## **PRONUNCIAMIENTO N° 057-2025/OECE-DSAT**

Entidad: Zona Registral N° II Sede Chiclayo

Referencia: Licitación Pública N° 1-2025-ZRII-1, convocada para la contratación de la ejecución de la obra “Mejoramiento y ampliación de la capacidad de servicio de la Oficina Registral de Bagua - Zona Registral II”

**EJE G-G – 1ER PISO**

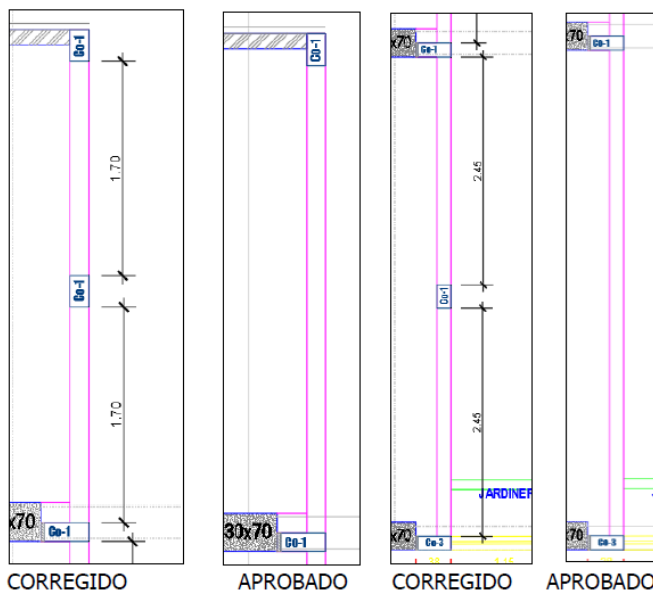
*Mi representada presenta su primera Observación y señala: En el Plano de Arquitectura – Primer Piso, en el eje G-G, aparece el muro del Almacén de 4.10 m., otro muro que corre a lo largo de la rampa de 2 tramos: 3.90 m, y de 5.00 m., el espesor de estos muros es de 0.13 m., debiendo ser de 0.23 m., tal como lo dispone la Norma E.070. y además no cuentan con columnas de arriostramientos verticales, por lo que son inestables por su esbeltez, igual ocurre en todos los muros de los diferentes pisos. Se solicita corregir a como se indica la Norma.*

- El espesor de muro en el plano de arquitectura – primer piso, en el eje G-G debe ser 0.23 m.
- No se cuenta con columnas de arriostramiento vertical en todos los muros de los diferentes pisos.

De acuerdo con lo indicado por el participante, **se corrigen los muros con longitud efectiva mayor a 3.00 metros confinándolos con columnetas de arriostre vertical.**

**Para fines de revisión, se corrigen los planos del E-05 al E-08, de acuerdo con el siguiente detalle:**

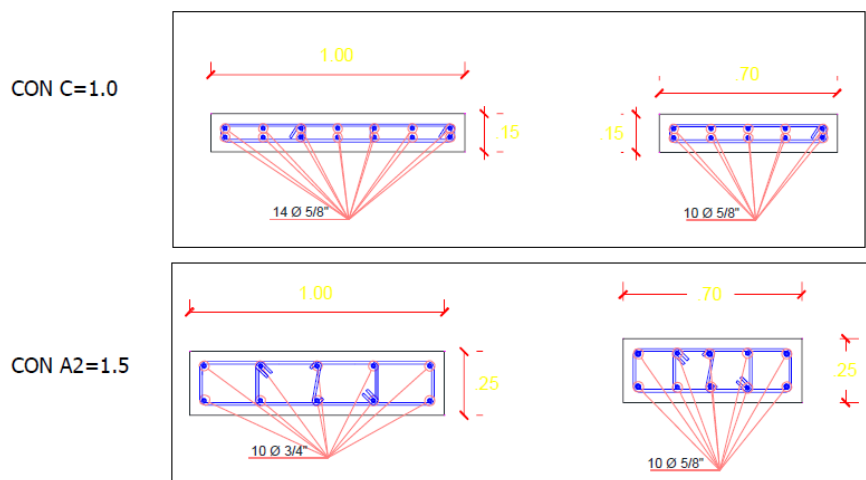
El art. 15 de la Norma E.030, **indica que el Factor Uso es de  $U = 1.5$  para edificaciones esenciales** para el manejo de las emergencias, funcionamiento del gobierno y general aquellas edificaciones que puedan servir de refugio después de un desastre. Se incluyen las siguientes edificaciones:

**Edificios que almacenen archivos e información esencial del Estado (que es el caso que nos ocupa).** Sin embargo, **en la Memoria de Cálculo se ha considerado  $U = 1.00$ , otra vez se vulnera la Norma E.030.**

3.2. Tanto en la memoria descriptiva, como en los planos E-01; E-02; E-03 y E-04, indica factor de uso  $C=1$  edificaciones comunes; pero por almacenar archivos e información esencial del Estado, correspondería Factor de uso  $A2=1.5$ . Lo que tendría que tenerse en cuenta en el cálculo y diseño estructural.

Se ha corregido la memoria descriptiva y **se ha tomado en cuenta el factor de uso  $A2=1.5$** , por lo cual se ha realizado una verificación estructural, con el nuevo factor de uso, **obteniéndose nuevas dimensiones y acero para las columnas C-03 y C-04.**
